PARTS MODIFICATION LIST

REF No. 管理No.	QS FA 2773-P001
------------------	-----------------

Division 主管部署	Camera Service Division カメラサービス部
Valid from 施行年月日	January 31, 2002

REASON 変更理由	吊環保護シート外れ防止			COMMON MODEL 共通機種	2773 Series
	To affix the strap eyelet protector sheet firmly.				
Previous	2766-1029-01	---	---	2766-1029-03	New
Previous	2766-1030-01	---	---	2766-1030-02	New
Previous	2766-1031-01	---	---	2766-1031-02	New

■ WIRING DIAGRAM 2(2773)

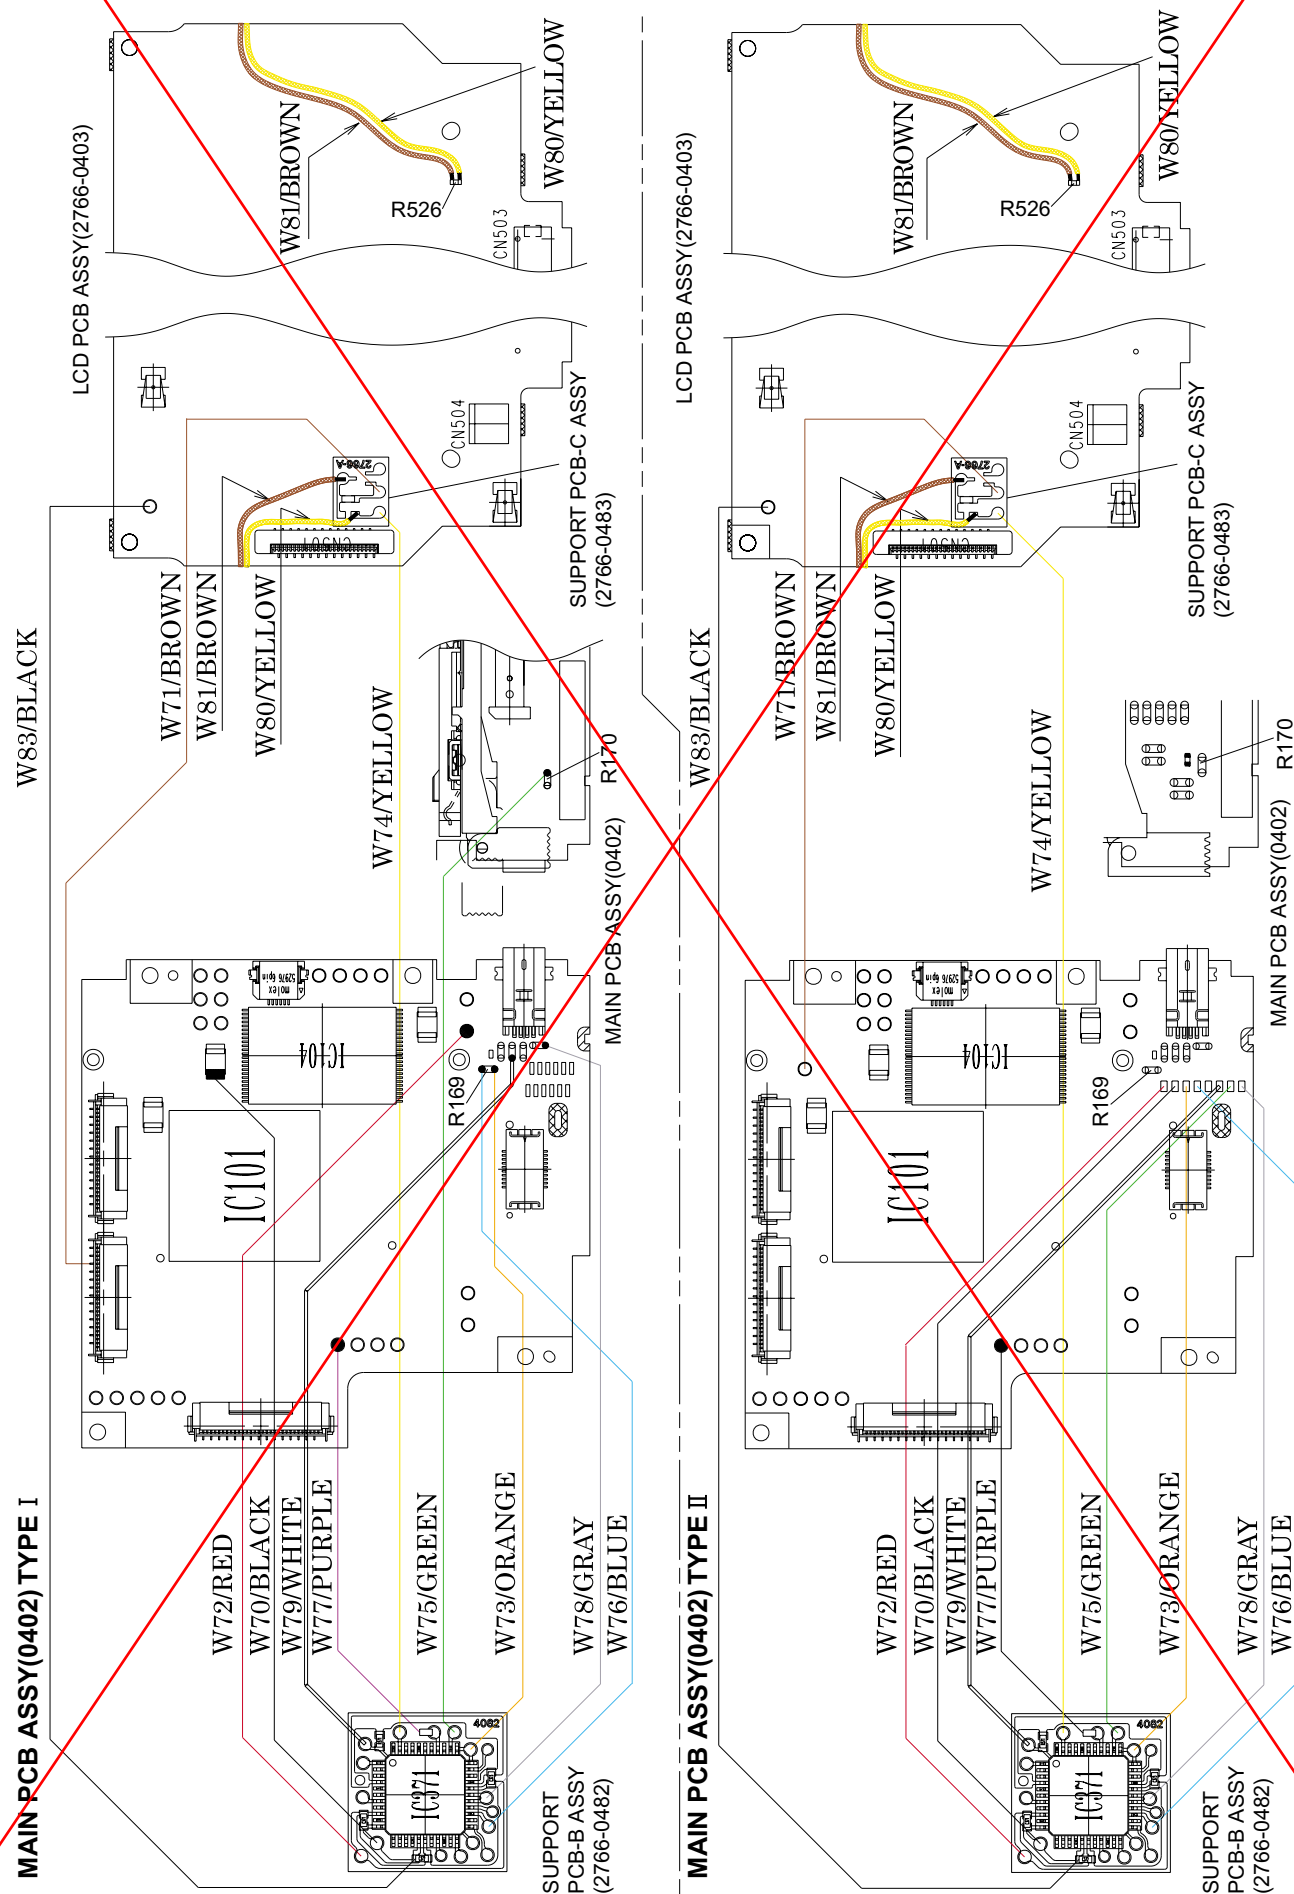
When using type -1/-2 of MAIN PCB ASSY #0402-01, install SUPPORT PCB-B/-C ASSYs, and remove 3 resistors (R169 and R170 on MAIN PCB ASSY, R526 on LCD PCB ASSY).

※メイン基板セット (0402-01:Type- I ,Type- II 共)を使用する場合、補助基板B・Cセットを使用し、メイン基板セットより“R169, R170”および、LCD基板セットより“R526”を取外して使用すること。

Parts List P. 1

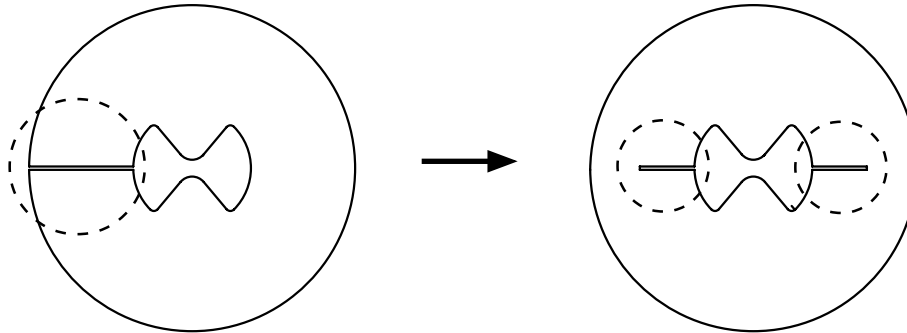
2766-1029-01
(Translucent white/ 透明)
2766-1030-01
(Translucent red/ 赤透明)
2766-1031-01
(Translucent green/ 緑透明)

2766-1029-03
(Translucent yellow/ 黄透明)
2766-1030-02
(Translucent red/ 赤透明)
2766-1031-02
(Translucent green/ 緑透明)

Parts List P. 7

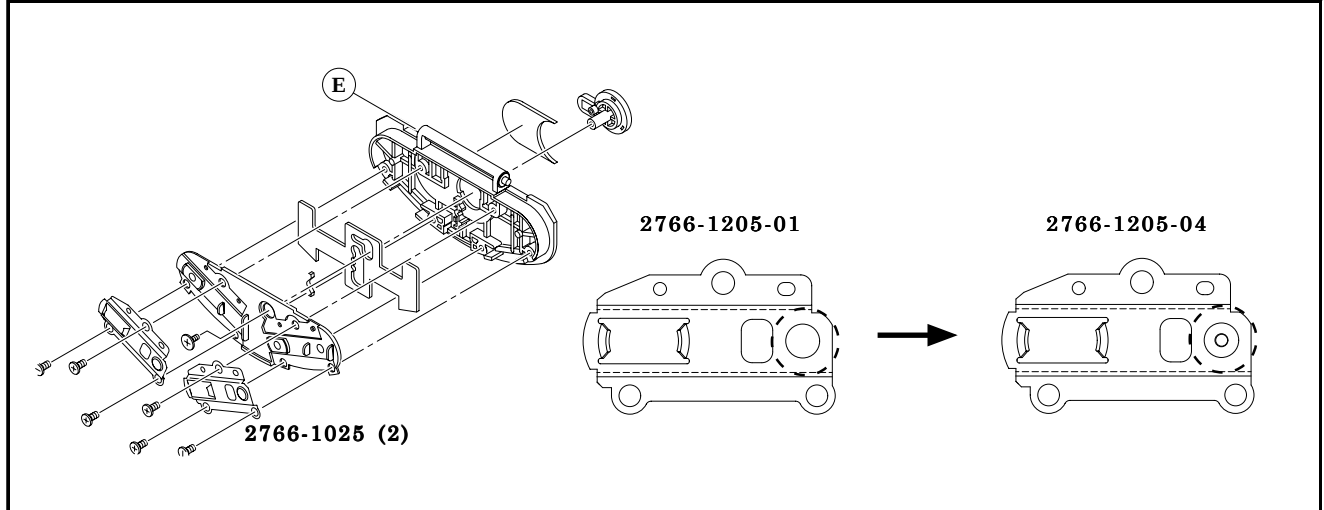
REASON 変更理由	電池接片接触抵抗の改善			COMMON MODEL 共通機種	2773 Series	
	To ensure battery contact conductivity.					
Previous	2766-1205-01	→○	×←	2766-1205-04	New

Parts List P. 3

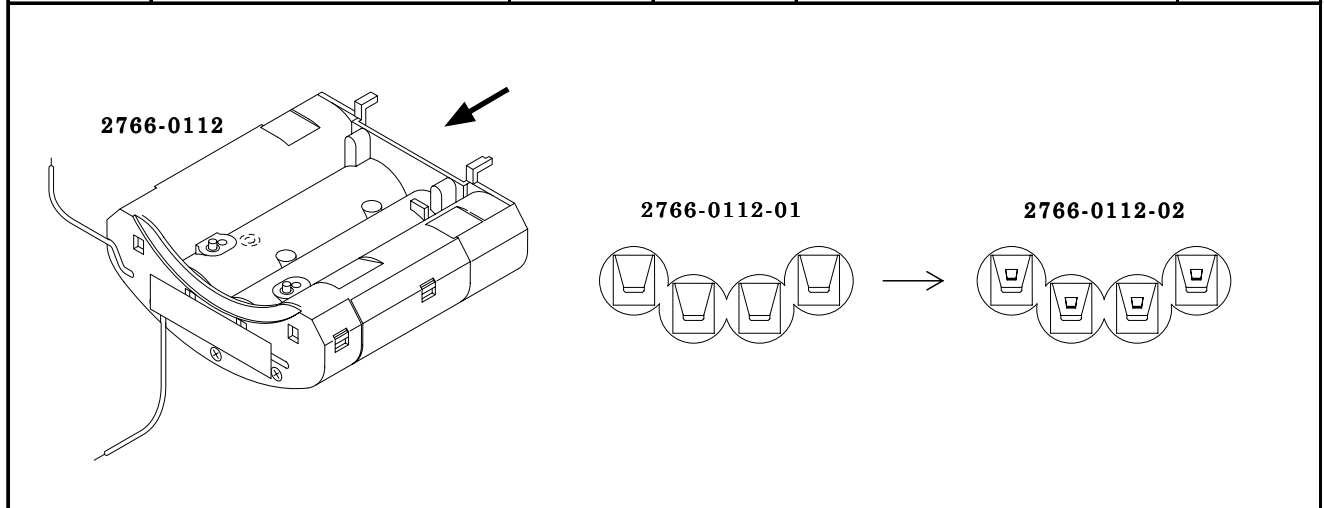
REASON 変更理由	電池接片接触抵抗の改善			COMMON MODEL 共通機種	2773 Series	
	To ensure battery contact conductivity.					
Previous	2766-0112-01	→○	×←	2766-0112-02		New

Parts List P. 1

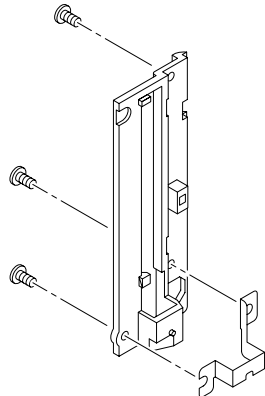
REASON 変更理由	コストダウン	COMMON MODEL 共通機種	2773 Series	
	To cut cost			
Previous	2766-1175-01	---	---	New

**2766-1175-01 → Discontinued/廃止**

Parts List P. 5

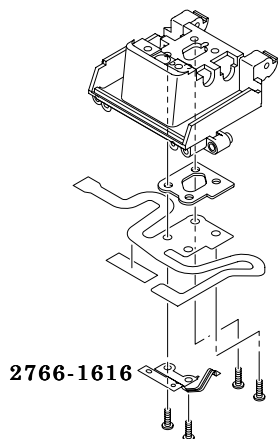
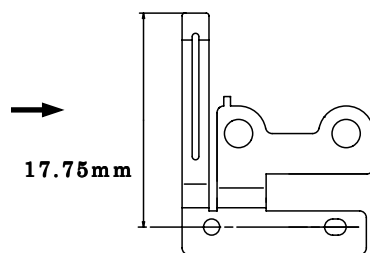
REASON 変更理由	発光部下カバーとの干渉防止	COMMON MODEL 共通機種	2773 Series	
	To prevent contact between pop-up detect contact and flash cover button.			
Previous	2766-1616-01	→○	×←	New

**2766-1616-01**

17.95mm

2766-1616-02

17.75mm

Parts List P. 2, 4, 12

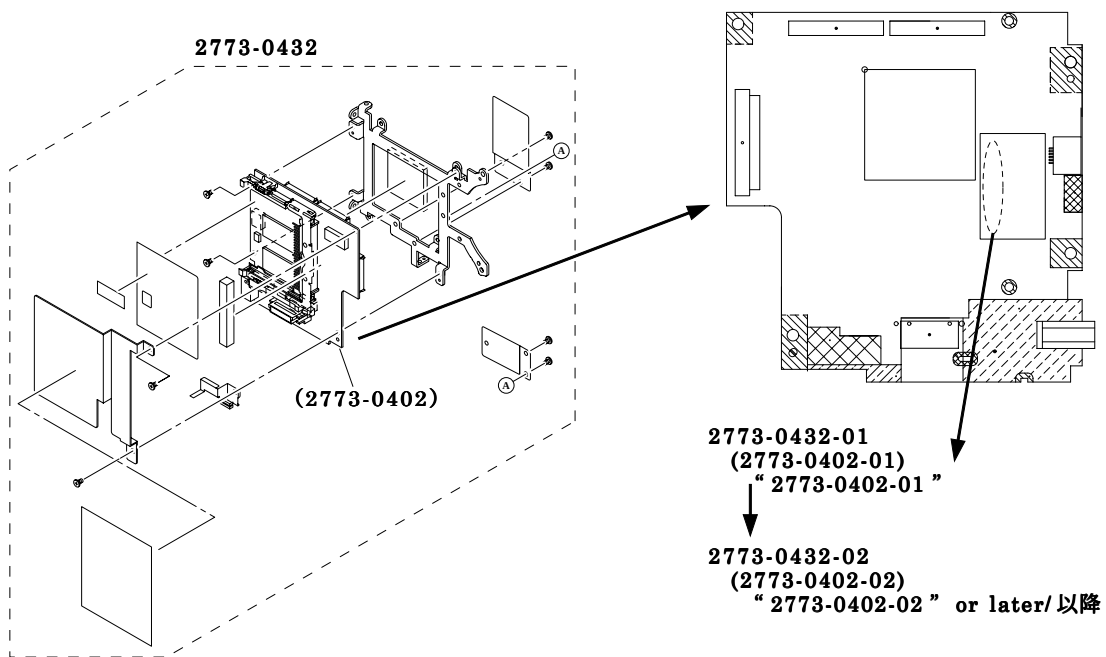
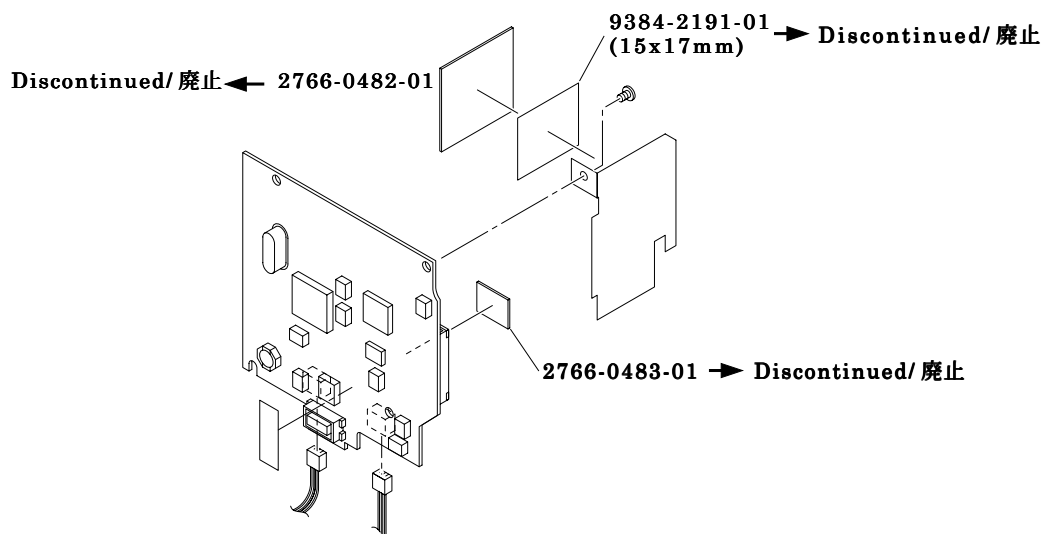
REASON 変更理由	ASICバージョンアップ			COMMON MODEL 共通機種	2773 Series	
	ASIC version update					
Previous	2773-0432-01	→×	×←	2773-0432-02		New
Previous	(2773-0402-01)	→×	×←	(2773-0402-02)		New

Previous	2766-0482-01	→×	×←	_____	New
Previous	2766-0483-01	→×	×←	_____	New
Previous	9384-2191-01	→×	×←	_____	New

Parts List P. 2, 11

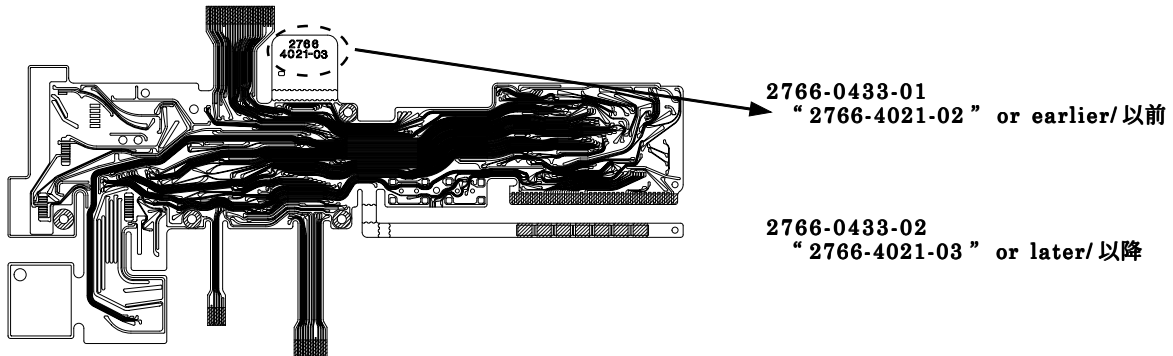
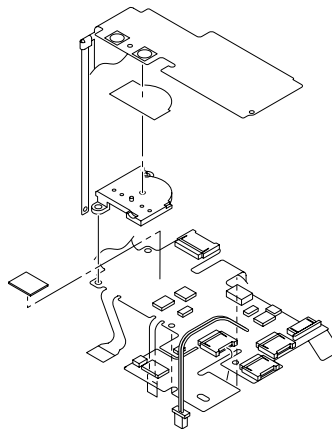
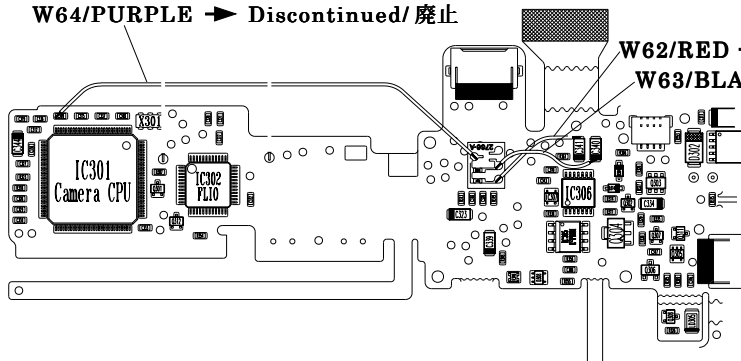
REASON 変更理由	ASIC発熱防止			COMMON MODEL 共通機種	2773 Series	
	To prevent overheating ASIC					
Previous	2766-0433-01	→×	×←	2766-0433-02		New

Previous	2766-0481-01	→×	×←	_____	New
----------	--------------	----	----	-------	-----

Previous	9391-0807-00/W63	→×	×←	_____	New
Previous	9391-0807-02/W62	→×	×←	_____	New
Previous	9391-0807-07/W64	→×	×←	_____	New

Discontinued/ 廃止 ← 2766-0481-01

W64/PURPLE → Discontinued/ 廃止

W62/RED → Discontinued/ 廃止

W63/BLACK → Discontinued/ 廃止

Interchangeability as a set/セットでの互換性	Previous	→○	○←	New
--------------------------------------	----------	----	----	-----

Parts List P. 7

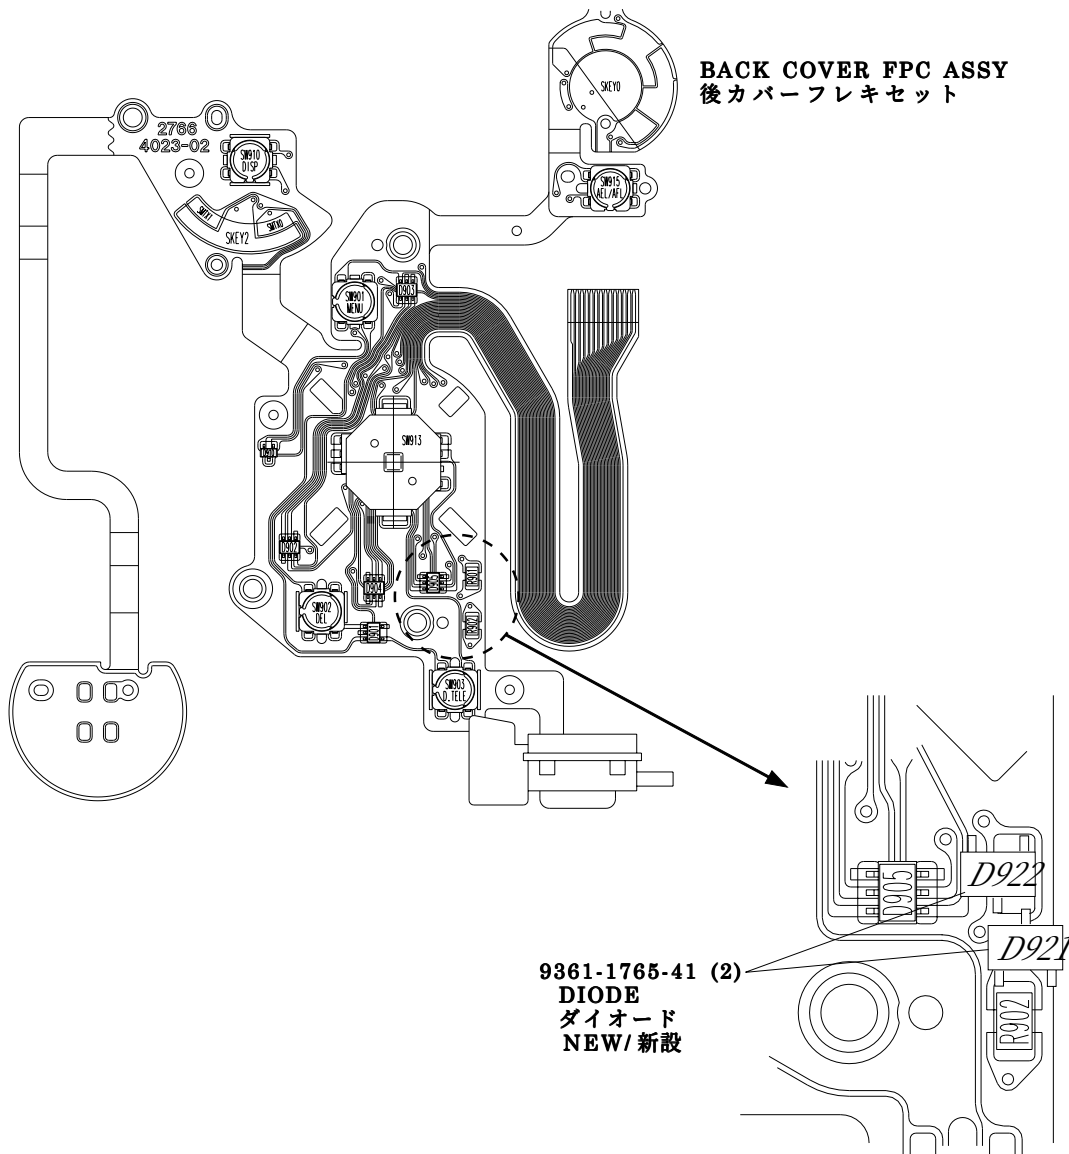
REASON 変更理由	リモートケーブル受けけずに対する改善			COMMON MODEL 共通機種	2773 Series
	To ensure the shutter release operation with using remote cord.				
Previous	—————	——	——	9361-1765-41	New

Remove R901, then install D921 & D922.

The shape of this part is different from the one of the assembled parts so that only one terminal of the diode is to be soldered when using this parts.

・ R901を取外し、図のようにD921, D922を半田付けする。

※このダイオードはサービス専用品で、製品に使用しているものとは異なります。

Parts List P. 2

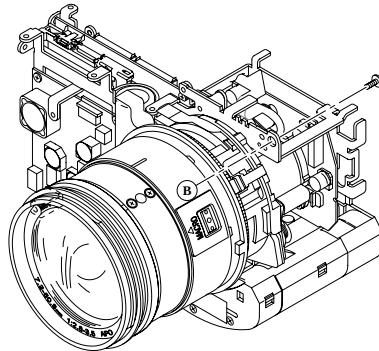
REASON 変更理由	コストダウン	COMMON MODEL 共通機種	2773 Series		
	To cut cost				
Previous	9748-1740-07	---	---	-----	New

9748-1740-07 → Discontinued/ 廃止

Parts List P. 1

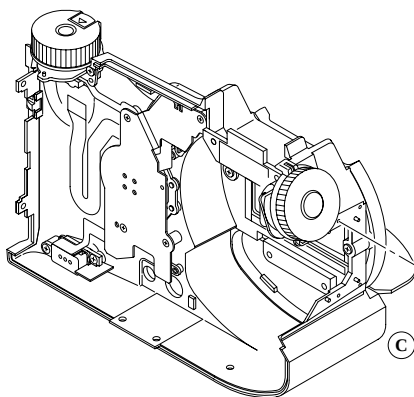
REASON 変更理由	コストダウン	COMMON MODEL 共通機種	2773 Series		
	To cut cost				
Previous	2766-1025-01	---	---	2766-1025-01	New

Discontinued/ 廃止

2766-1025-01 (3) → (2)

Parts List P. 9

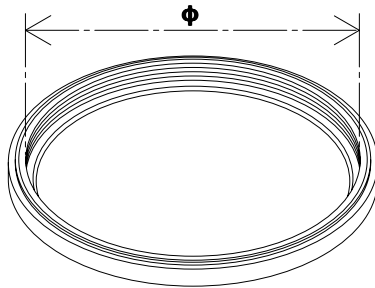
REASON 変更理由	ねじ部の緩み防止			COMMON MODEL 共通機種	2773 Series	
	To affix the ring firmly.					
Previous	2766-2207-01	→○	×←	2766-2207-06		New

2766-2207-01
Φ = 47.4mm

2766-2207-06
Φ = 47.2mm

Parts List P. 4

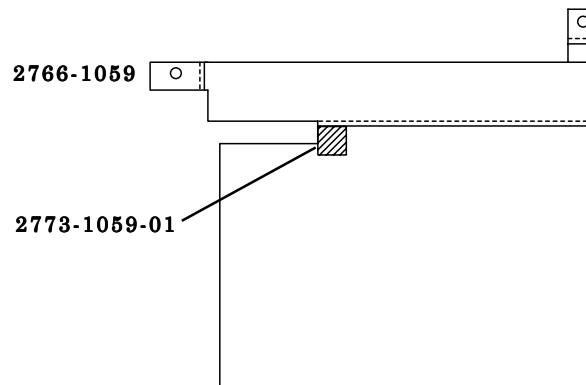
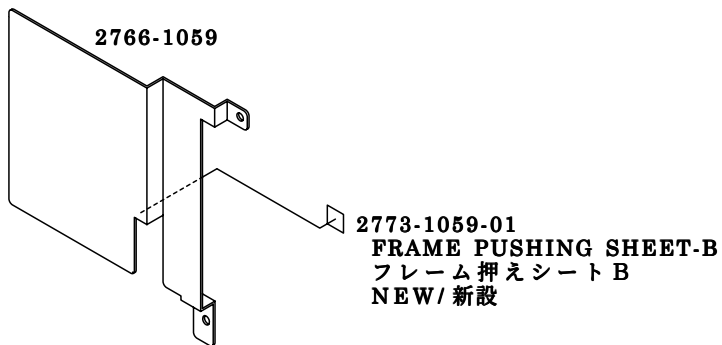
REASON 変更理由	イジェクトレバー浮き防止			COMMON MODEL 共通機種	2773 Series	
	To affix the CompactFlash card holder firmly.					
Previous	_____	__	__	(2773-1059-01)		New

Parts List P. 4

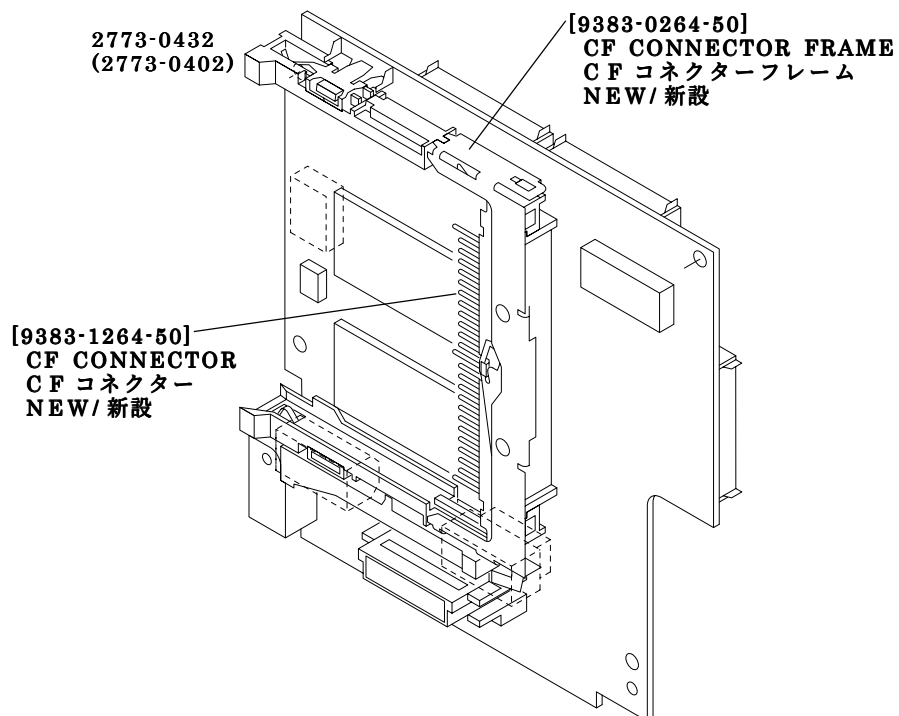
REASON 変更理由	サービス供給部品として設定する			COMMON MODEL 共通機種	2773 Series	
	To supply as a spare part					
Previous	_____	---	---	[9383-0264-50]	New	
Previous	_____	---	---	[9383-1264-50]	New

Parts List P. 7

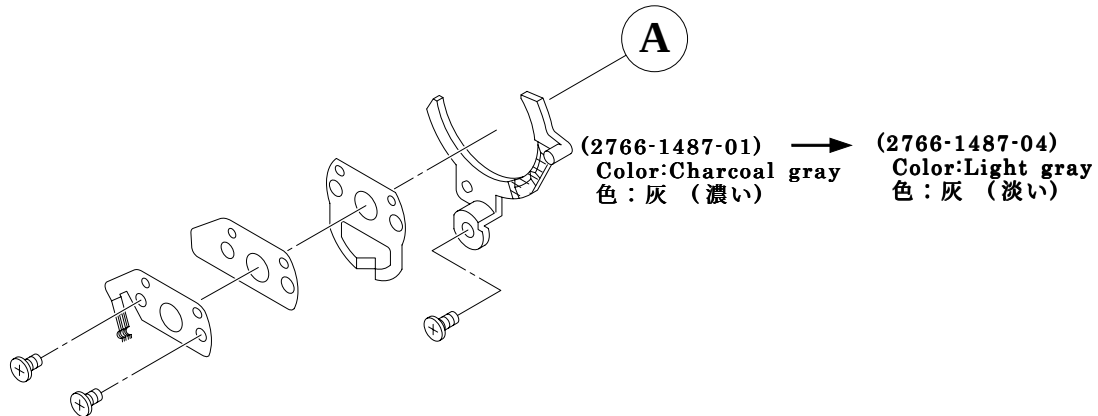
REASON 変更理由	他機種との共通化			COMMON MODEL 共通機種	2773 Series	
	For effective parts control					
Previous	(2766-1487-01)	→○	○←	(2766-1487-04)	New

Parts List P. 7

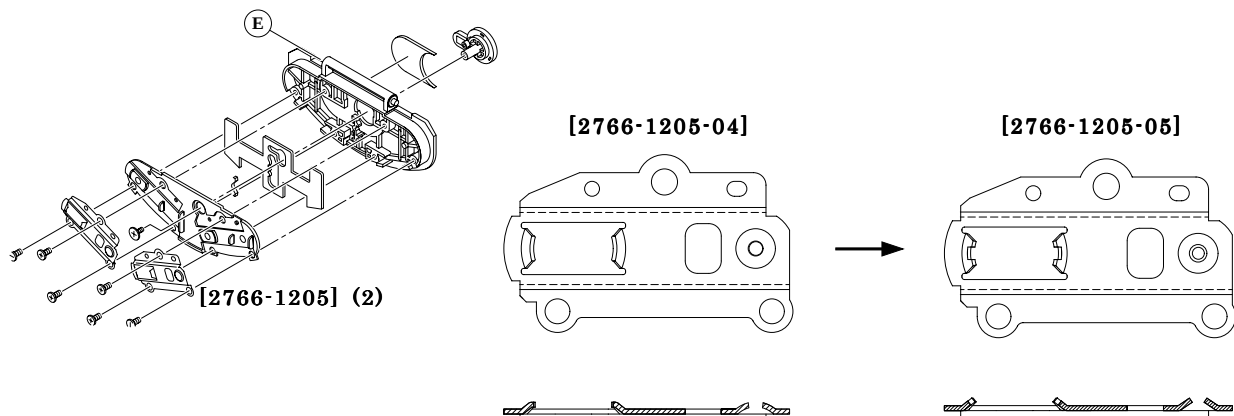
REASON 変更理由	電池の接触抵抗値の改善			COMMON MODEL 共通機種	2773 Series	
	To decrease the contact resistance					
Previous	[2766-1205-04]	→○	×←	[2766-1205-05]	New
